JETTE. Kardinaal Mercierplein – Treinstation van Jette

AANVRAAG TOT UNIEKE VERGUNNING : Renoveren van het stationsgebouw, aanpassen van perron 1, renoveren van de oostelijke ondergrondse toegang en herinrichten van de parking en de onmiddellijke omgeving

Eensluitend advies van de KCML

Bestaande toestand van de hoofdtoegang, foto uit het aanvraagdossier

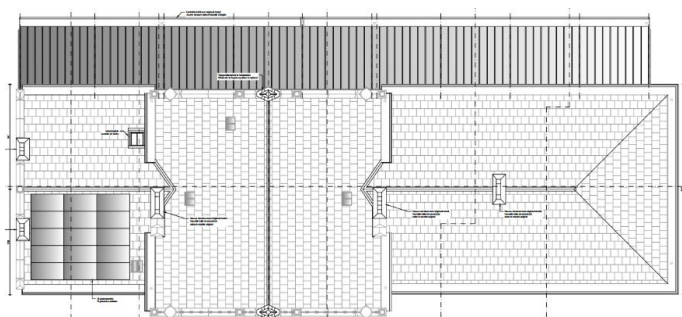
Wat de kleurzetting betreft, wordt gevraagd om zowel de deuren als de ramen te schilderen in een

okerkleur, overeenkomstig de oorspronkelijke polychromie van de gevels. Deze optie sluit aan bij de conclusies van het in maart 2025 uitgevoerde vooronderzoek en wordt ondersteund door historische beeldmateriaal (waaruit blijkt dat het schrijnwerk in een vroegere fase een uniforme, donkere tint vertoonde die coherent is met de oorspronkelijke architectuur.

Het stratigrafisch onderzoek stelt dat de initiële uitvoering waarschijnlijk bedoeld was om hout te evoceren, zonder het daadwerkelijk te imiteren (geen getekende houtnerven, noch een vernislaag aanwezig onder de oudste verflagen). In een latere fase werden de deuren groen geschilderd, in verschillende opeenvolgende nuances, terwijl de ramen een wit-beige kleur aannamen. De binnenzijde van de deuren en de ramen was oorspronkelijk afgewerkt met een houtvernis.

Foto en gevelopstand van het ontwerp uit het aanvraagdossier

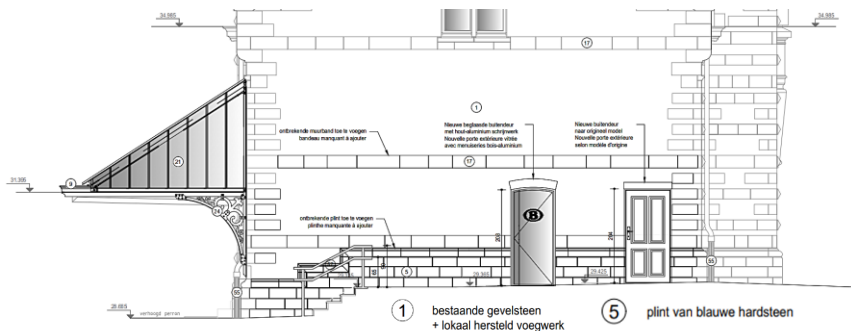
Het verwijderen van de niet-vergunde, onesthetische gevelplaten en technische installaties is een grote verbetering. Het gebruik van de bestaande deuropeningen als toegang tot het onderhoudslokaal en de wachtzaal is vanuit ergoedkundig standpunt aanvaardbaar, net zoals de optie om in de linker opening een beglaasde deur te plaatsen die moet bijdragen tot een verhoogde sociale controle rond de toekomstige wachtzaal.

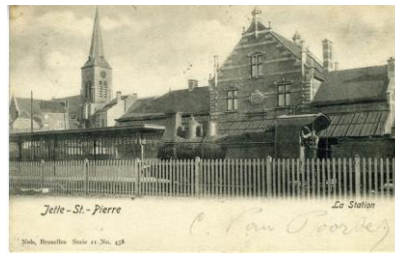
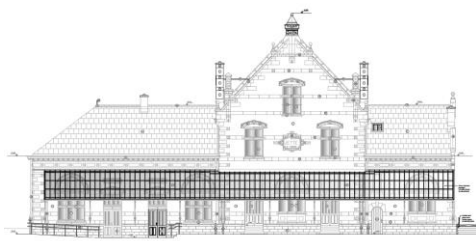
Wel wordt gevraagd om de bestaande gevel na vrijlegging grondig te documenteren, en op basis daarvan het architecturale ontwerp eventuele te verfijnen (is er reeds een lijst in blauwe hardsteen aanwezig?). In elk geval moet de gevel (waarvan de onderste bouwlaag tot 2013 een binnengevel was) zowel qua compositie als qua materialiteit coherent zijn. De plaatsing van een betonnen latei is, gezien de materialiteit van de gevel (baksteen, blauwe hardsteen), dan ook niet passend.
